**Avis de la Mission Régionale d'Autorité environnementale  
de Nouvelle-Aquitaine sur  
le projet d'un parc agrivoltaïque au sol  
sur la commune de Valdivienne (86)**

n°MRAe 2023APNA56

dossier P-2023-13855

**Localisation du projet :** commune de Valdivienne (86)  
**Maître(s) d'ouvrage(s) :** Statkraft Renouvelables  
**Avis émis à la demande de l'Autorité décisionnaire :** préfet de la Vienne  
**en date du :** 27 février 2023  
**dans le cadre des procédures d'autorisation :** permis de construire

Plan du projet (source étude d'impact : page 163)

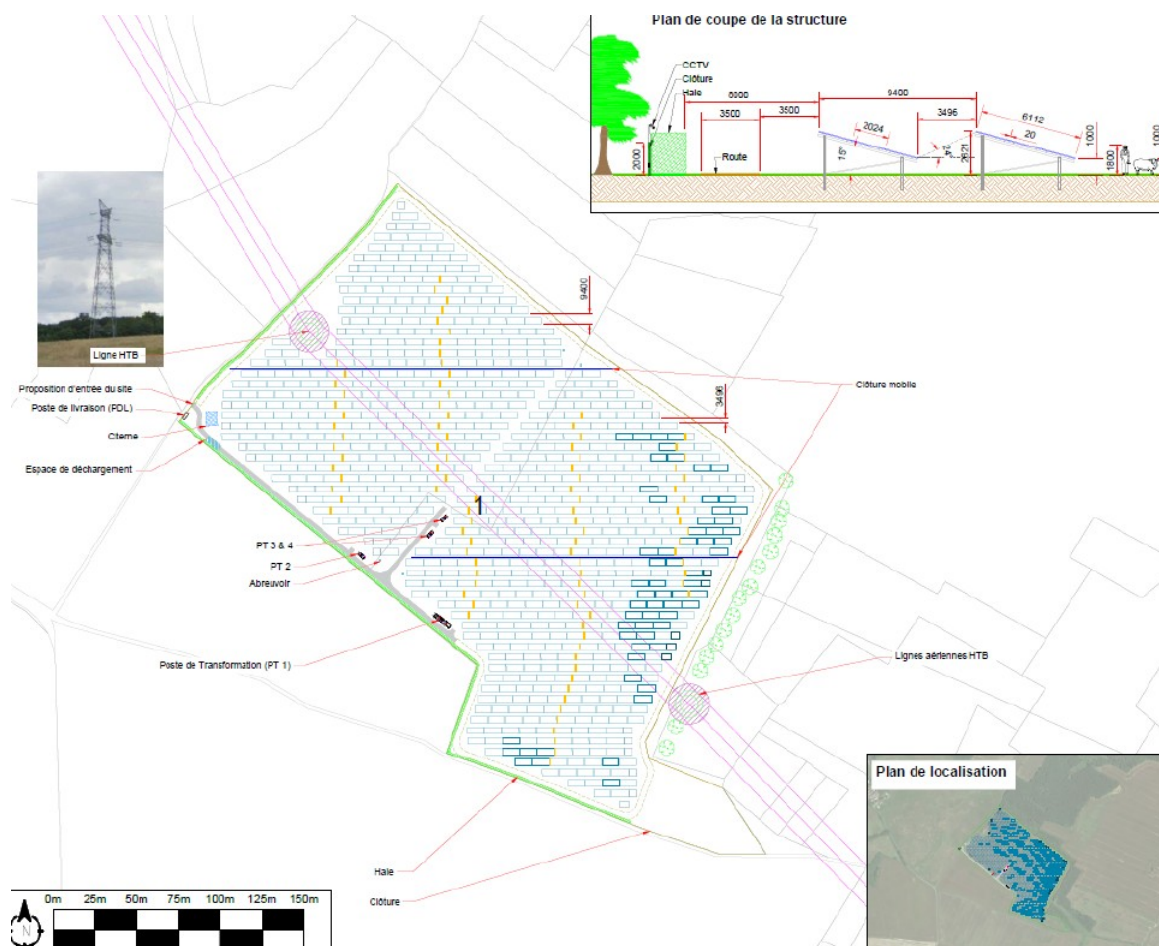
La centrale solaire comprendra les panneaux photovoltaïques, 4 postes de transformation, le poste de livraison, la citerne d'eau incendie, les aménagements agricoles (4 abreuvoirs, 1 espace de déchargement des animaux, 2 clôtures mobiles), la piste d'accès interne desservant les postes de transformation ainsi que la piste périphérique interne.

Le pétitionnaire envisage un raccordement du parc agrivoltaïque au poste source de Chauvigny situé à environ 12 km du projet<sup>3</sup>. Afin de valider cette hypothèse, une pré-étude de raccordement sera adressée à Enedis durant la phase de développement du projet. Selon le dossier, une étude plus approfondie du raccordement sera sollicitée après acceptation du permis de construire du projet. **La MRAE souligne que les impacts potentiels du tracé de raccordement et la démarche "ERC" l'accompagnant devraient être présentés dans le dossier, car faisant partie intégrante du projet. Des précisions devraient être apportées sur ce point.**

localisation des plantations de haie: source extrait de l'EI p.221

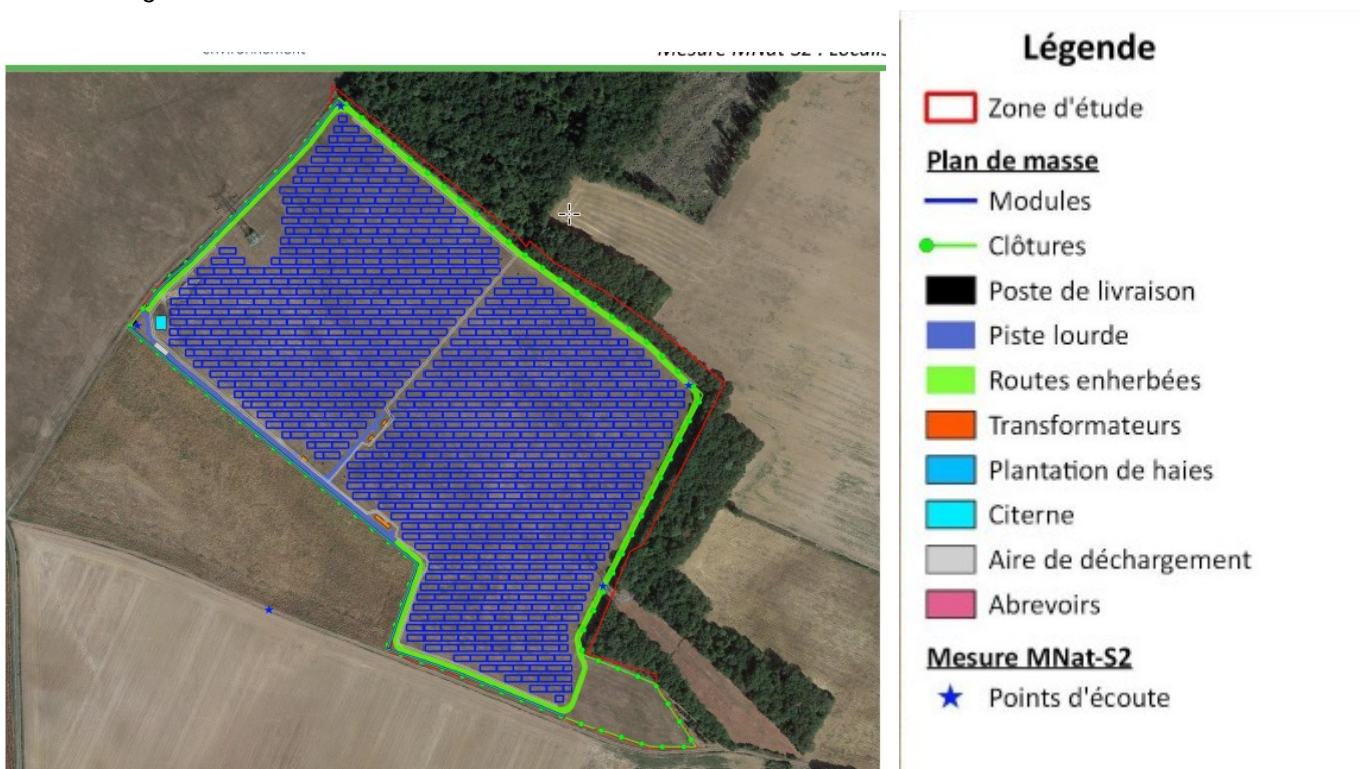
Le maître d'ouvrage a privilégié l'évitement des zones présentant les plus forts enjeux écologiques, notamment concernant le réseau de haies. Concernant les haies bocagères, il est indiqué que des haies indigènes, pauvres en espèces seront coupés et qu'un linéaire de 885 mètres sera planté en compensation.
